OPPDRAK	Gbnr 77/79 Hylla Austmarka	DOKUMENTKODE	10210279-RIGberg-NOT-001
EMNE	Uavhengig kontroll - Vurdering av støttemur	TILGJENGELIGHET	Åpen
OPPDRAKSGIVER	Helland Utleie AS	OPPDRAGSLEDER	Bård Steinsland
KONTAKTPERSON	Gaute Helland	SAKSBEHANDLER	Christoffer Taule
KOPI		ANSVARLIG ENHET	10233013 Bergteknikk Vest

Uavhengig kontroll - Vurdering av støttemur

Figur 2-1: Profil gjennom tomten.

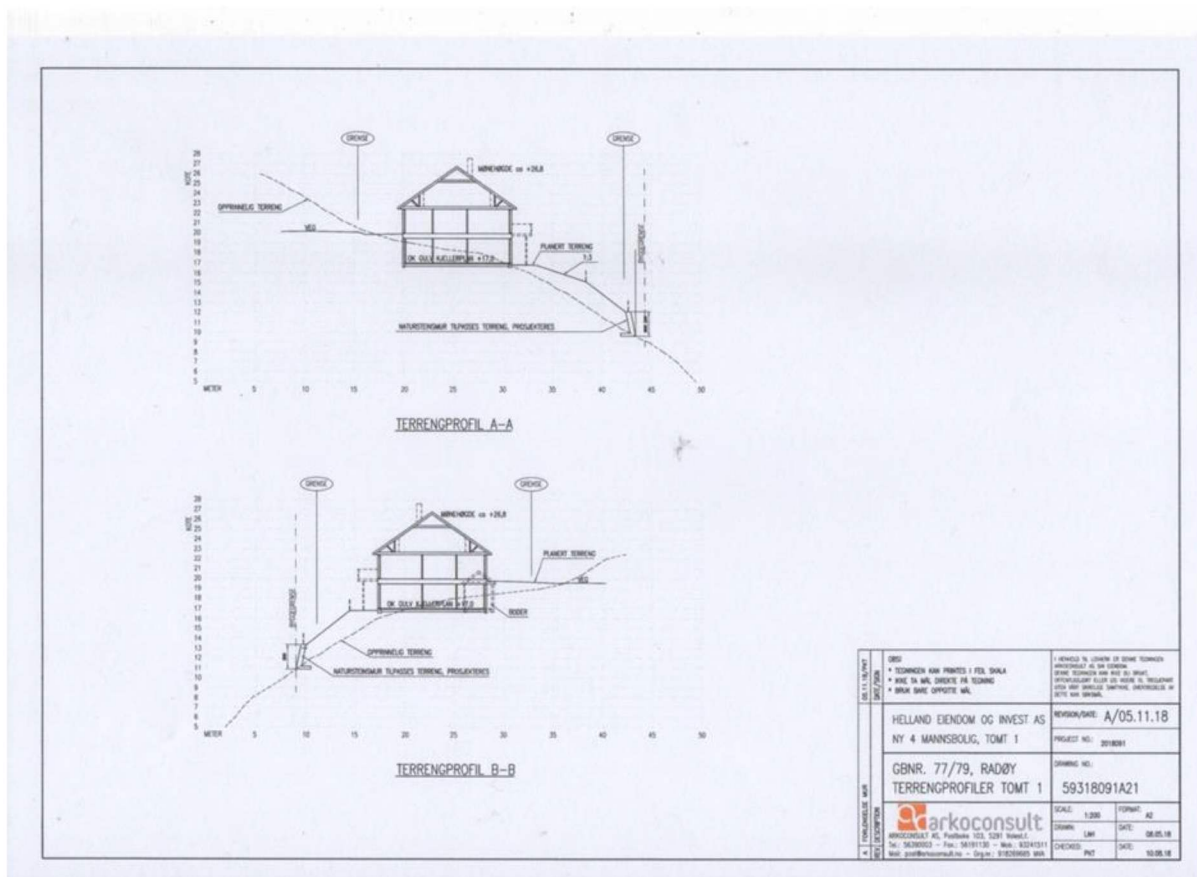
RUSSENEs rådgiver geologi har i notat RRG 2019 – 17, datert 05.02.2019, anbefalt at den aktuelle støttemuren bygges som en armert betongmur med labank, noe som ikke er forenelig med reguleringsbestemmelsene. Det argumenteres for at det ikke lar seg gjøre å etablere en stabil natursteinsmur på grunn av skrående terreng og opptredende jordtrykk. Figur 2-1 viser murens plassering på tomten.

Den bratte skråningen og utfordrende tilkomst der støttemuren skal plasseres, gjør at Multiconsult anbefaler å etablere en betongmur, slik det ble foreslått av Russenes Rådgiver geologi RRG. Det stilles derimot spørsmålstegn ved murens plassering slik den er tegnet inn i Figur 2-1. Dersom støttemuren flyttes lengre opp i skråningen (hvor gjerde er tenkt plassert), vil dette forenkle byggingen av støttemuren, samtidig som man reduserer behovet for oppfyllingsmasser bak muren.

Figur 3-1: a) tørrsteinsmur; b) tørrsteinsmur på betongsåle; c) tørrsteinsmur på pigget flate; d) armert betongmur med labank; e) armert betongvegg forankret i berg med bolter; f) betongmur med ribber

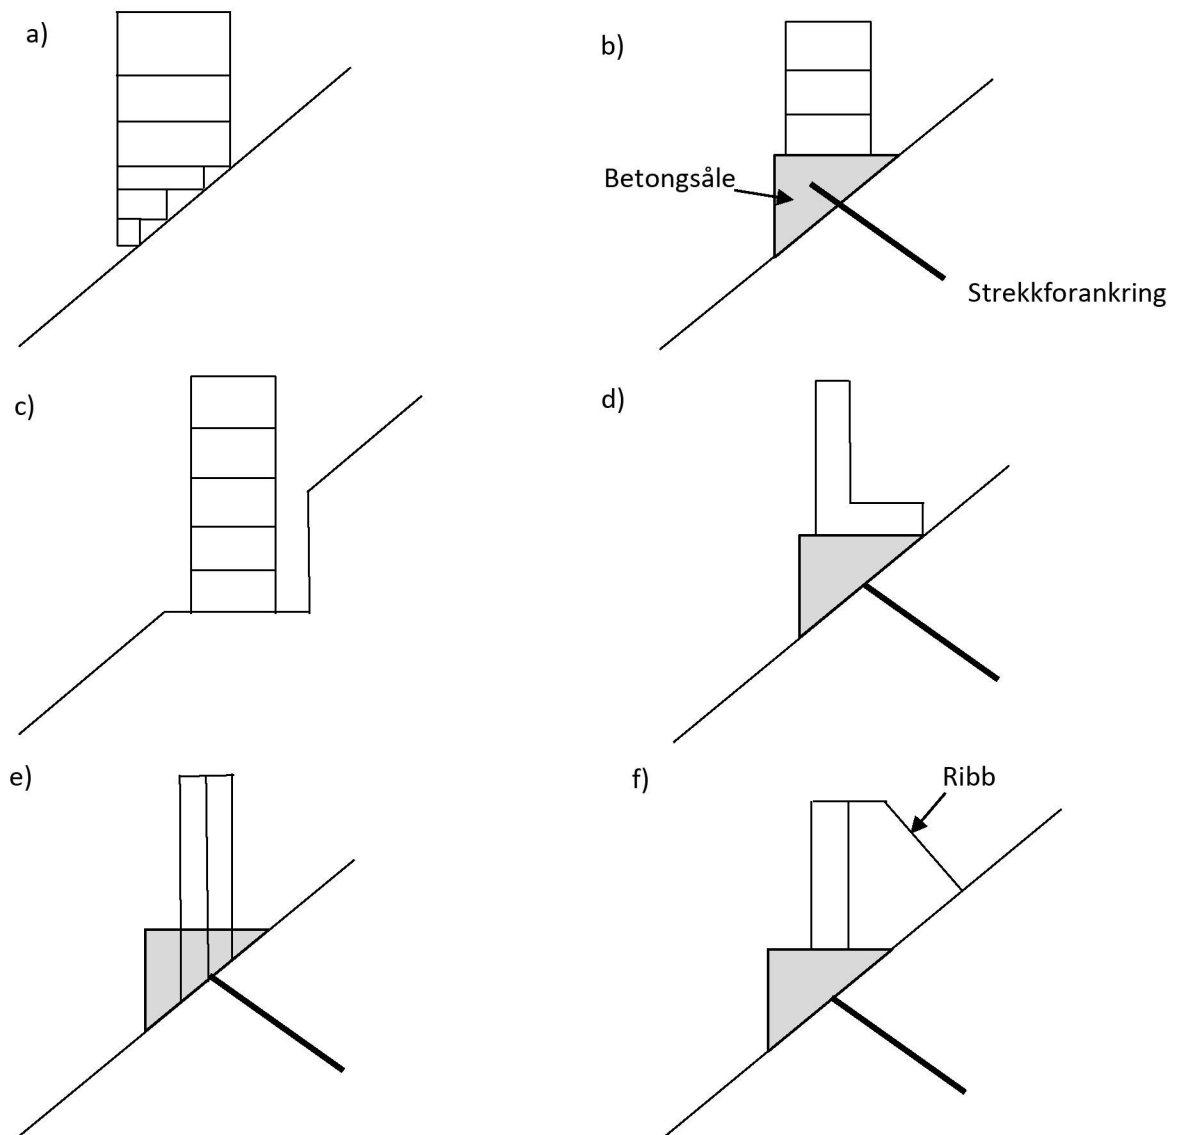
Nødvendig bredde og helning på en tørrsteinsmur vil være avhengig av nødvendig høyde og opptredende jordtrykk. Utfordringen med en tørrsteinsmur i dette tilfellet er todelt: (1) skaffe til veie en god fot og (2) tilkomst i anleggsfasen. I Statens Vegvesen sin håndbok V220 står det at den nederste steinen bør fortrinnsvis ha full murebredde for at muren skal kunne fungere som et legeme. I Figur 3-1a ser man at det ikke er mulig å få til dette uten å gjøre ytterligere tiltak på grunn

av det skrående terrenget. Et alternativ er å støpe en betongsåle som er forankret i berggrunnen med fjellbolter, slik det er vist på Figur 3-1b. Tørrsteinsmuren etableres deretter på betongsålen. Et annet alternativ er å pigge en flate i terrenget for siden å etablere en tørrsteinsmur på flaten (Figur 3-1c). Ulempen med en tørrsteinsmur er at det må være tilkomst for gravemaskin til lokaliteten ved etablering av tørrmur i anleggsfasen. Dette kan være utfordrende pga. det bratte terrenget på stedet.

Alternativet til en tørrsteinsmur er å etablere en betongmur som anbefalt av RUSSENEs rådgiver geologi. En slik mur trenger ikke den samme tilkomsten, da forskaling kan løftes og betongen kan pumpes til det aktuelle stedet. Man er likevel avhengig av at løsmasser fjernes og berg blottlegges i området hvor muren skal etableres. Det finnes ulike typer løsninger for en armert betongmur. Det kan f.eks. etableres en betongmur med labank (Figur 3-1d), betongmur forankret i berg med bolter (Figur 3-1e) eller en betongmur med ribber (Figur 3-1f). I dette tilfellet er det aktuelt å forankre betongmuren med bolter i berg for alle de tre skisserte løsningene.
